**PRÉFET
DE SAÔNE-ET-LOIRE**

Vous avez déposé le 13 mars 2020 en Préfecture un dossier de demande d'autorisation environnementale concernant un projet d'installation terrestre de production d'électricité à partir de l'énergie mécanique du vent comportant 7 aérogénérateurs (éoliennes) et 3 postes de livraison, sur le territoire de la commune de Marly-sous-Issy pour lequel un accusé de réception vous a été délivré le 26 mars 2020.

Annexe 1 - Demande de compléments relative au dossier autorisation environnementale Parc Eolien de Marly à Marly-sous-Issy

Parc Eolien de Marly à Marly-sous-Issy

Photomontage 47. La Terrasse - Mont Beuvray Exemple dans le périmètre éloigné depuis le nord (silhouettes)

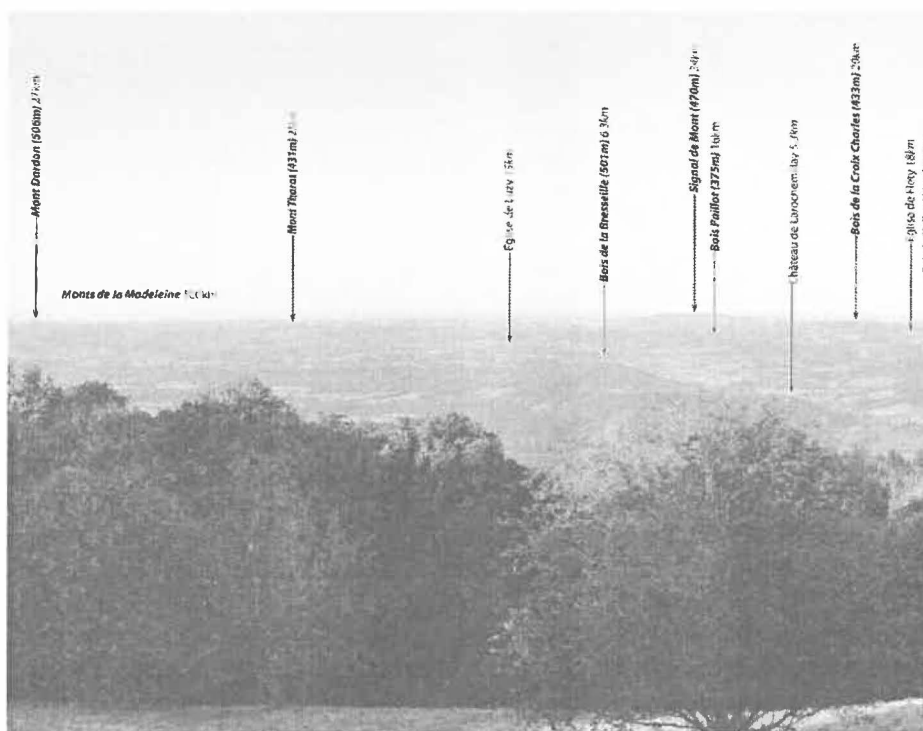
Les photomontages et les argumentations présentés dans le dossier ne permettent pas une description complète des impacts. En effet, la sensibilité et les impacts du projet ont été qualifiés de modérés, mais cette évaluation repose uniquement sur le fait que le projet est ponctuel depuis le panorama de la Terrasse du Mont Beuvray et se situe à une distance de 20 kilomètres.

Le dossier mérite d'être complété par la vérification de l'acceptabilité du projet, notamment au regard des éléments structurants de la valeur patrimoniale appliquée au panorama de la Terrasse mais également aux monuments historiques du secteur et du bourg d'Issy-l'Évêque (voir avis de la DRAC et du PNR du Morvan).

19. un complément d'analyse tenant compte notamment (cf illustration) :

- de l'angle de vue et les enjeux associés ;
- de l'organisation et de la physionomie générale du paysage ;
- de la lecture et de la matérialité de la ligne d'horizon ;
- des lignes de force du paysage et de la modification des perspectives ;
- des rapports d'échelle entre les éoliennes et les éléments de paysage et des structures paysagères perçues ;
- des rapports de distance ;
- du caractère fugace de la vue (effets de « fenêtre » paysagère ponctuelle) ;
- de la présence de masques ;
- de la concurrence visuelle (force de la présence) ou saturation visuelle (effet d'encerclement par exemple, occupation de l'horizon) ;
